<p>ALCALDÍA MAYOR DE BOGOTÁ D.C. GOBIERNO SEGURIDAD Y CONVIVENCIA Fondo de Prevención y Atención a Emergencias</p>	<b>CONCEPTO TÉCNICO SOBRE NECESIDAD DE ESTUDIOS DETALLADOS DE AMENAZA Y RIESGO POR FENOMENOS DE REMOCIÓN EN MASA DENTRO DEL TRÁMITE DE LICENCIA URBANÍSTICA</b>	Código:	<b>GPR-FT-10</b>
		Versión:	<b>03</b>
		Código Documental:

1.1 CONCEPTO TÉCNICO No. CT:	5639
1.2 ÁREA:	TÉCNICA Y DE GESTIÓN
1.3 COORDINACIÓN:	INVESTIGACIÓN Y DESARROLLO
1.4 REFERENCIA CRUZADA RADICADO FOPAE:	2009ER11796
1.5 RESPUESTA OFICIAL No.	RO- 38596

2.1 SOLICITANTE:	CURADURÍA URBANA No. 1
2.2 PROYECTO:	Carrera 3B No. 63-32/42
2.3 LOCALIDAD:	2. Chapinero
2.4 UPZ:	90. Pardo Rubio
2.5 BARRIO O SECTOR CATASTRAL:	María Cristina
2.6 DIRECCIÓN:	Carrera 3B No. 63-32/42 (*)
2.7 CHIP:	AAA0089USPA y AAA0089USRJ
2.8 MANZANA CATASTRAL:	06
2.9 PREDIO CATASTRAL:	06 y 07
2.10 ÁREA (Ha):	0.0532
2.11 FECHA DE VISITA:	Septiembre 22 de 2009

CT- 5639 - PROYECTO: "CARRERA 3B No. 63-32/42"

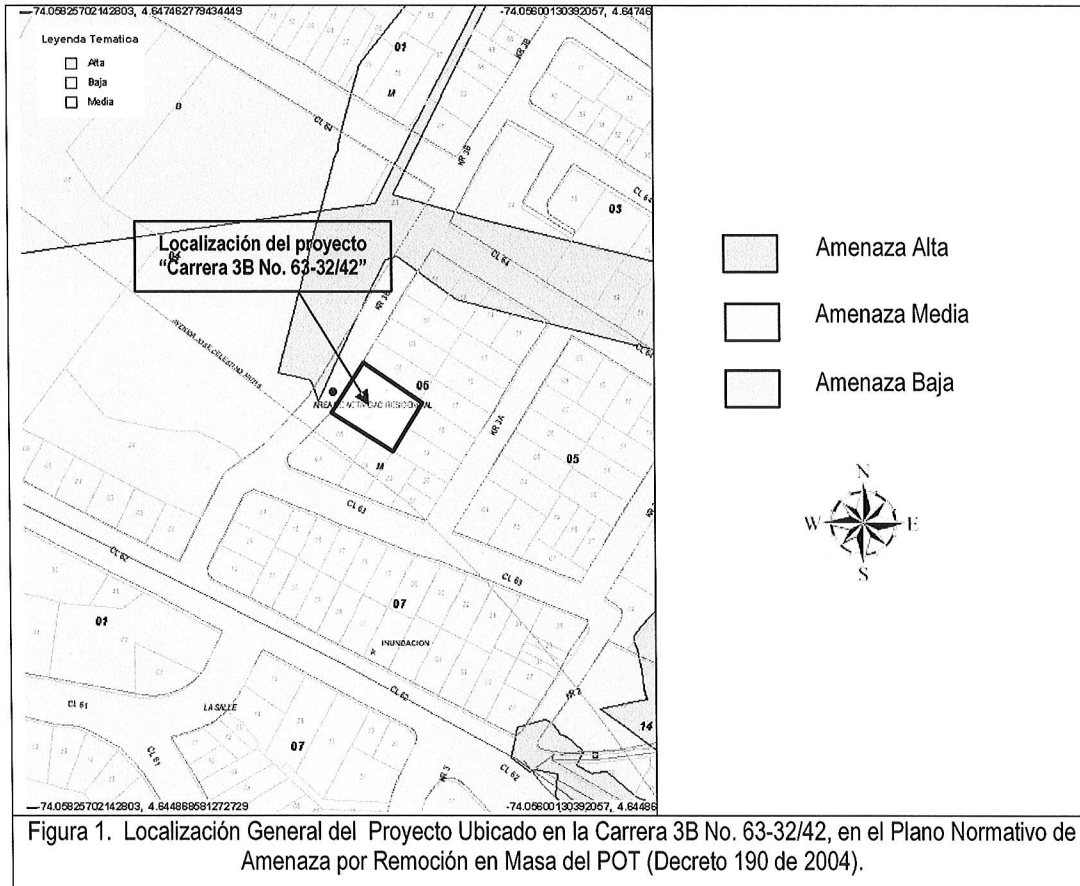
Conforme con el plano normativo de "Amenaza por Remoción en Masa" del Plan de Ordenamiento Territorial de Bogotá – POT, el sector donde se localiza el proyecto ubicado en la Carrera 3B No. 63-32/42, de la Localidad de Chapinero, se encuentra en una zona de AMENAZA MEDIA por procesos de remoción en masa (Figura 1).

Fotografía No. 1. Predios donde se busca adelantar el proyecto localizado en la Carrera 3B No. 63-32/42.

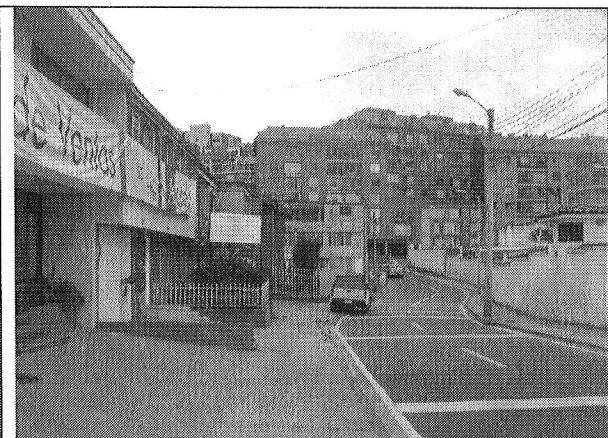
En el momento de la visita técnica en los predios objeto del presente concepto técnico, se encuentran construidas dos (2) edificaciones de dos (2) pisos en mampostería, para las cuales no fue posible precisar sus grado de confinamiento, considerando que la inspección visual adelantada no involucró la evaluación interna de las mismas; sin embargo, estas edificaciones no evidenciaron exteriormente daños o patologías estructurales que puedan ser asociados a la presencia de procesos de inestabilidad geotécnica. (Fotografías No. 1 y 2).
